Rapport de contrôle d'installations électriques à basse et à très basse tension

RÉF. 182/2026/79968/D01:1

LISTE DES INFRACTIONS

Croquis de position élémentaire et descriptif sommaire des tableaux

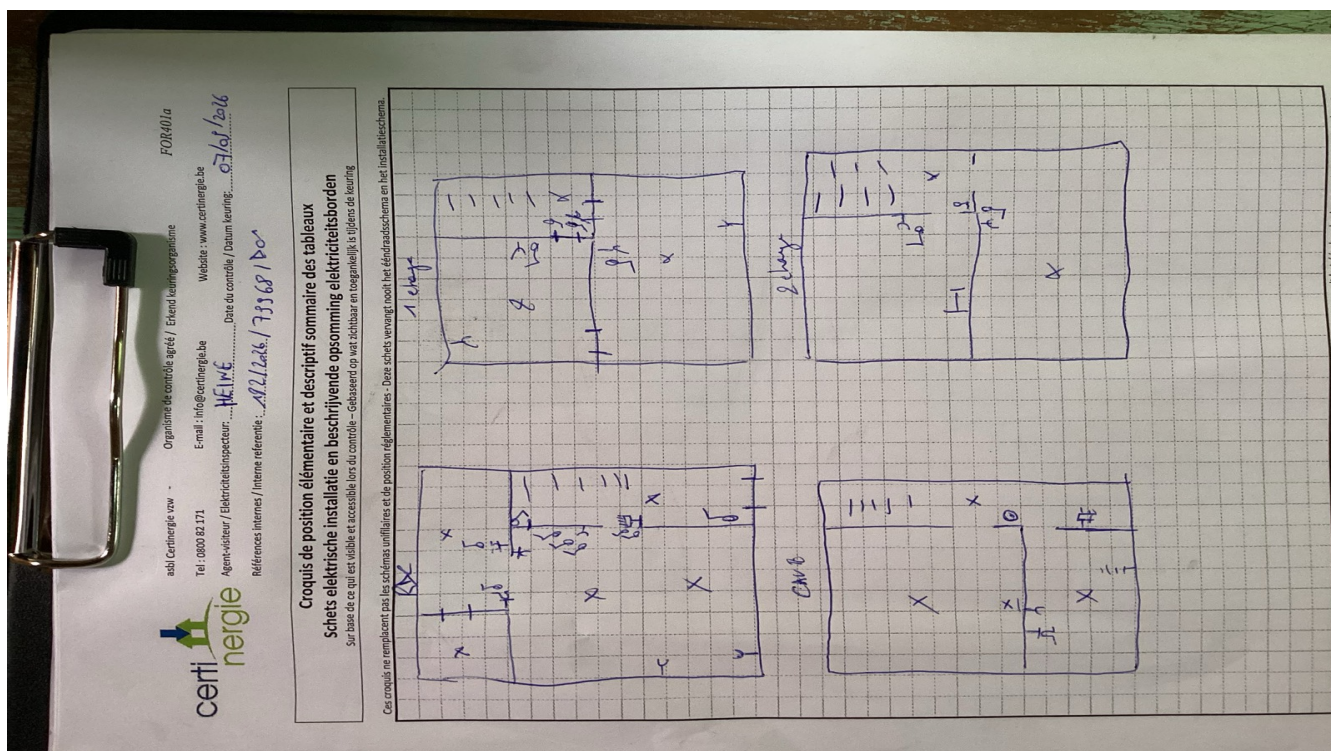
sur base de ce qui est visible et accessible lors du contrôle
Note : ces croquis ne remplacent pas les schémas unifilaires et de position réglementaires
